Saksbehandlar	Arkiv	ArkivsakID
Ingrid Raniseth	PlanID - 1256 2015 0005, Plannavn - Detaljregulering for Mjåtveitstø gbnr 22/13 m.fl., Komnr - 1256, Gbnr - 22/13	15/2754

Saksnr	Utvalg	Type	Dato
34/2017	Utval for drift og utvikling	PS	25.04.2017

Reguleringsplan for Mjåtveitstø gbnr. 22/13 m.fl. - offentlig ettersyn.

1. gongs handsaming

Området sett frå nabo i nord , mot sør-vest(Arkoconsult AS)

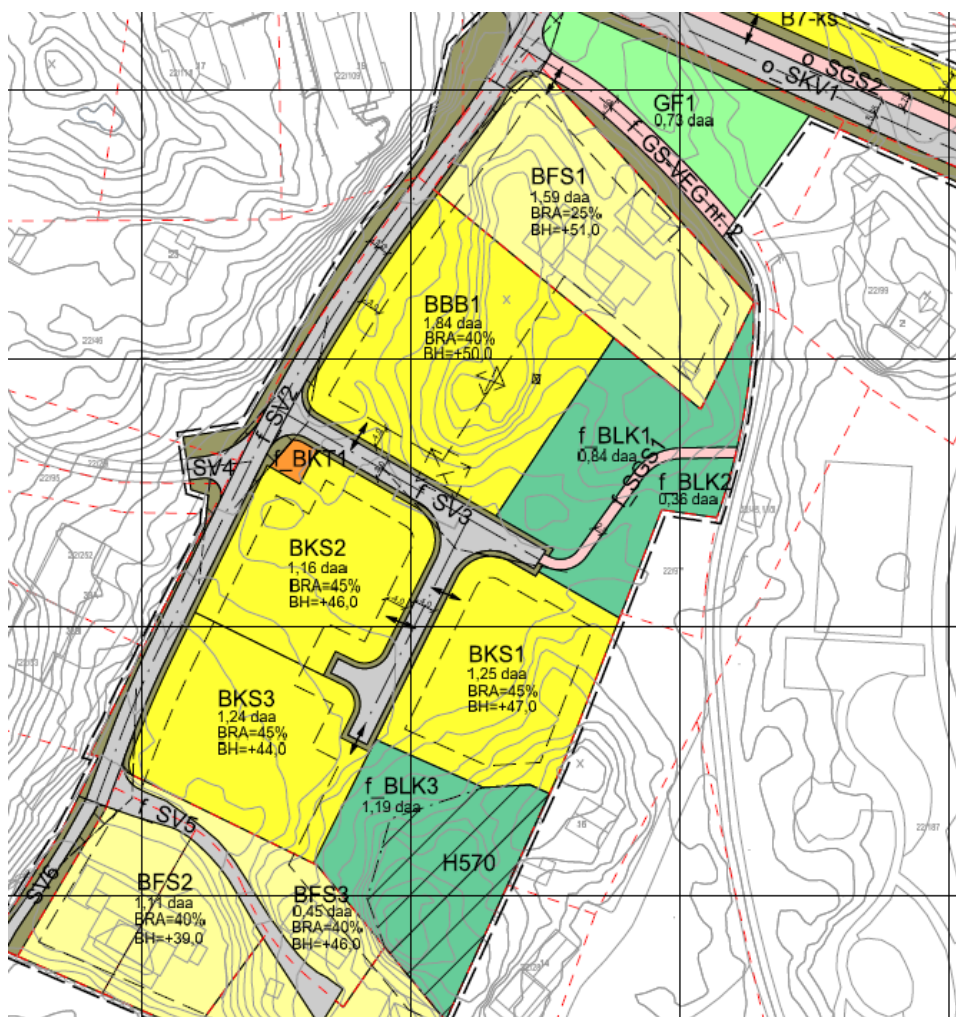
Bilete over illustrerer korleis utbygginga vil sjå ut frå einbustaden i sør, BFS1. Seksmannsbustaden vert noko skjult bak høgdedraget og saman med at uteopphaldsarealet til einbustaden er orientert mot aust, vil den i mindre grad verte råka av tiltaket. BFS2-4 i vest vert i liten grad berørt med tanke på fjernverknad. Resterande i busetnad i vest ligg på eit høgare nivå i terrenget og vert ikkje nemneverdig råka av skugge og innsyn, men utsikta vil verte noko endra.
